東通原子力発電所1号炉審査資料	
資料番号	A1-CA-0112
提出年月日	2023年2月27日

東通原子力発電所 津波評価について
(第1068回審査会合コメントに対するコメント回答及び評価方針)

2023年2月27日
東北電力株式会社

■敷地前面の設定範囲の考え方

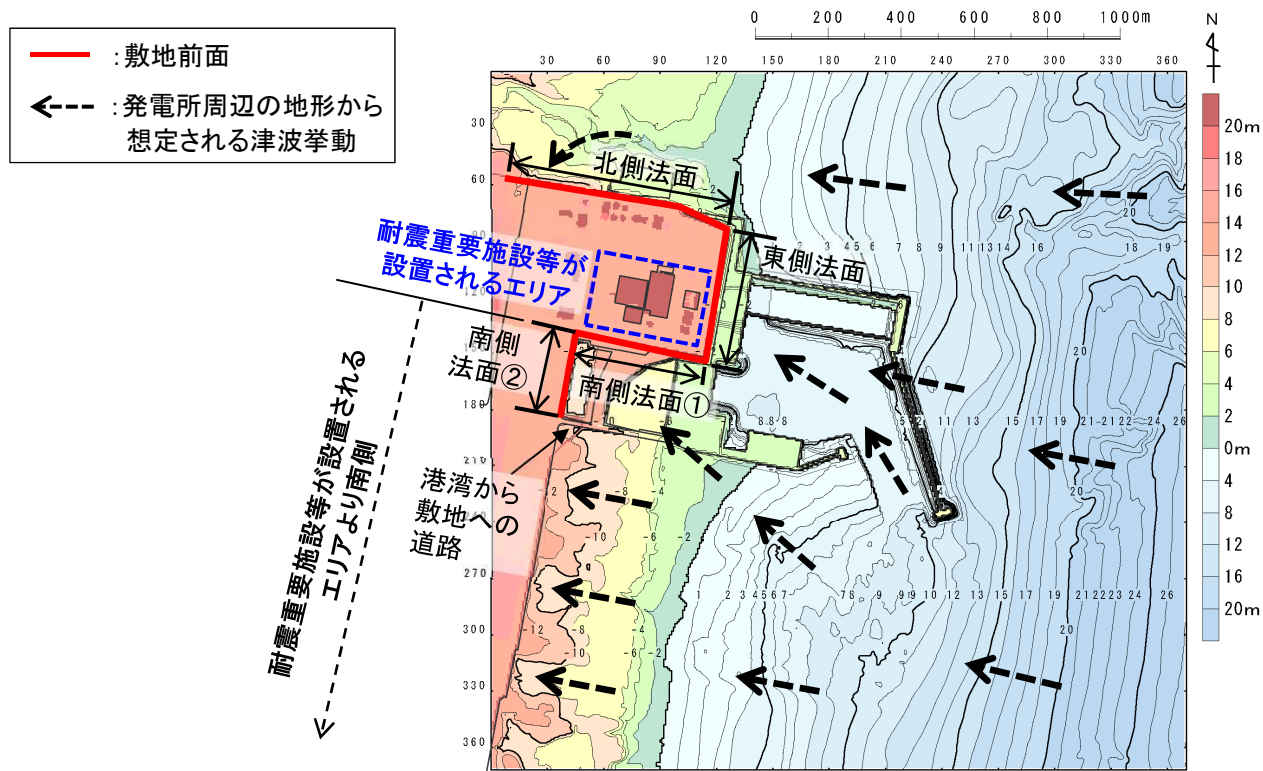
No.	コメント内容
S222	水位上昇側の津波水位評価位置のうち敷地前面の設定の考え方について説明すること。また、取水口前面、補機冷却海水系取水口前面及び放水路護岸前面を評価位置に設定する目的について、図等を用いて説明すること。

- ・ 発電所周辺の地形から想定される津波挙動を考慮し、敷地(T.P.+13.0m)のうち耐震重要施設等が設置されるエリア(以下、「エリア」という。)を取り囲むように津波水位の評価位置を設定した(敷地前面を北側法面、東側法面、南側法面①、南側法面②で構成した)。

- 北側法面: 東から来襲した津波が谷状地形に沿って遡上し、エリアへの遡上波の回り込みが想定されることから評価位置とし、北側法面の西側の端部はT.P.+16.0mの地山に擦りつく位置に設定した。
- 東側法面: 東から来襲した津波が直接来襲することが想定されることから、評価位置に設定した。
- 南側法面①: 東から来襲した津波が海底地形の影響により北西方向に回折し、エリアへの遡上波の回り込みが想定されることから評価位置に設定した。
- 南側法面②: エリアより南側は、東から来襲した津波が海底地形の影響によりそのまま西方向へ遡上することが想定されるため、エリアへの遡上波の回り込みはなく、津波水位の評価位置として設定する必要はない。ただし、「南側法面①」の西側の端部がエリアに近接することから、一定の離隔を確保する観点で「南側法面②」を評価位置に設定し、その端部は港湾から敷地への道路の交差部までとした。以上から、南側法面②よりさらに南側は評価位置に設定しない。

1.2 評価方針

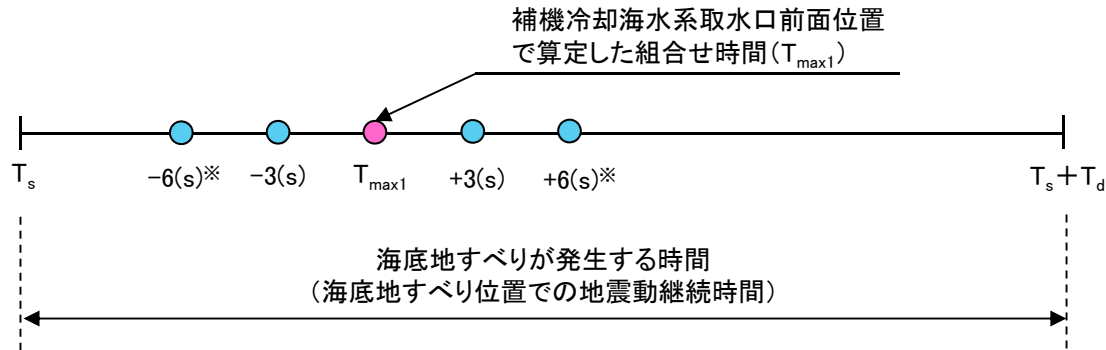
No.	コメント内容
S221	地震に起因する津波と地震以外に起因する津波の評価のうち水位下降側評価の組合せ時間算定位置について、安全機能を有しない取水口前面位置を設定することの必要性について再整理すること。

- パラメータスタディ範囲を広めに設定することを目的に、補機冷却海水系取水口前面位置に加え、水位上昇側の評価位置である取水口前面位置でも組合せ時間を算定する方針としていたが、同設備は安全機能を有しない設備であることから、組合せ時間算定位置として設定しない方針に変更する。
- パラメータスタディ範囲は、補機冷却海水系取水口前面位置で算定した組合せ時間を基本に設定し、最大水位下降量及び補機冷却海水系取水口前面敷高を下回る継続時間を評価する。

※: ±6秒の範囲でピークが確認されない場合には、ピークが確認できるまでパラメータスタディ範囲を拡大する。

2.6.3 連動型地震と組合せ津波の津波伝播特性の比較

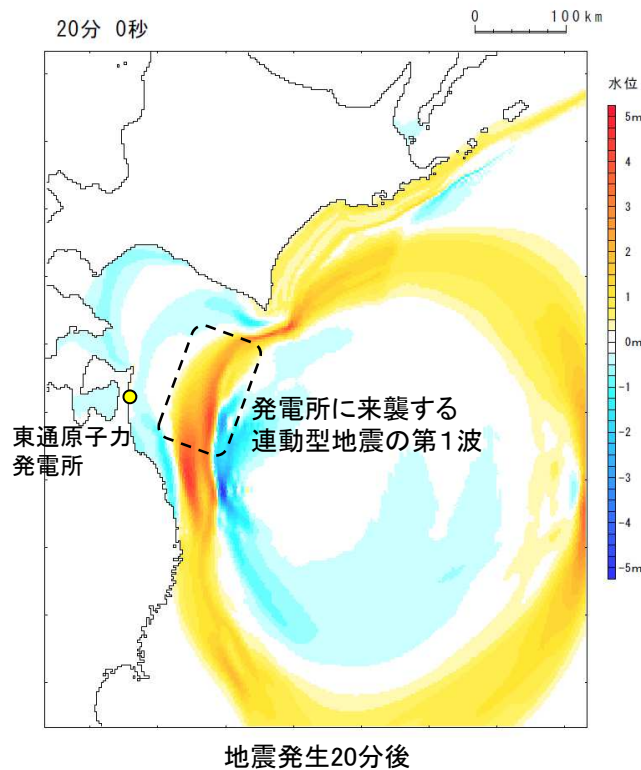
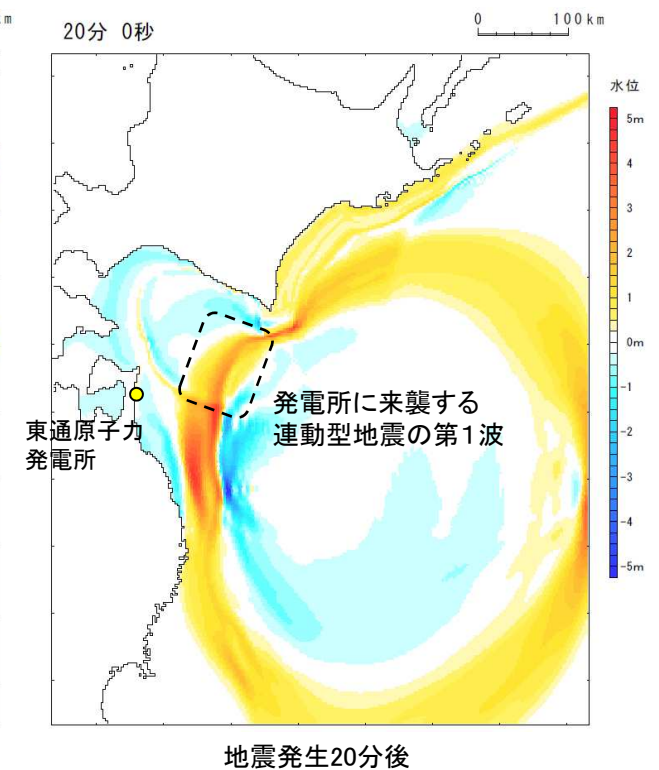
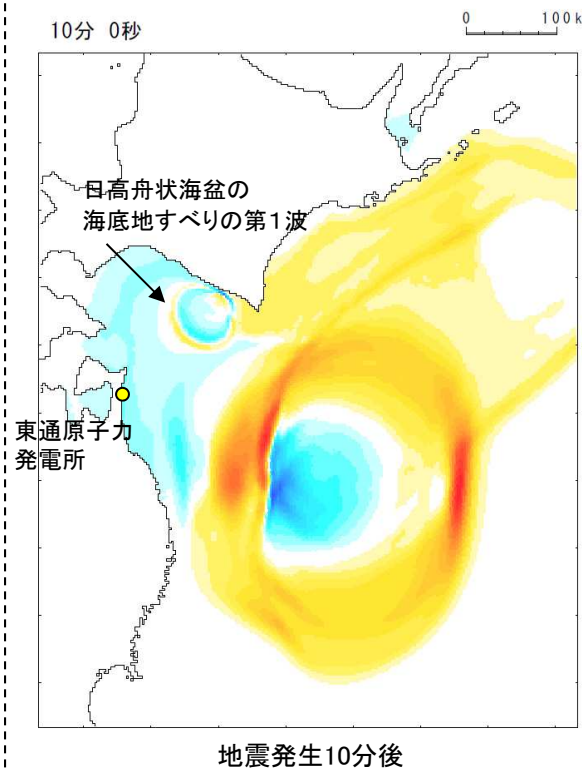
No.	コメント内容
S223	連動型地震と日高舟状海盆の海底地すべりの組合せ評価のうち水位上昇側の評価について、海底地すべり位置での地震動継続時間の時間範囲で、線形足し合わせにより組合せ時間を算定し、同波動場で解析する方法を用いると地震単独の水位よりも水位が低下する理由を説明すること。その際、他の組合せ評価方法の必要性も含めて検討すること。

- ・ 連動型地震, 連動型地震と日高舟状海盆の海底地すべりの組合せ津波の津波伝播特性の比較を以下に示す。
- ・ 組合せ津波が地震単独津波の水位を下回る要因は, 周期(約10分), 波長(30km程度)が長い海底地すべりの第1波(押し波)が沖合を通過し, 初期水面(T.P.±0.0m)から水面が低下したところに, 連動型地震の津波の第1波が来襲するためと考えられる。
- ・ 地震発生1分後～30分後までの津波伝播特性(スナップショット)の比較を次頁以降に示す。
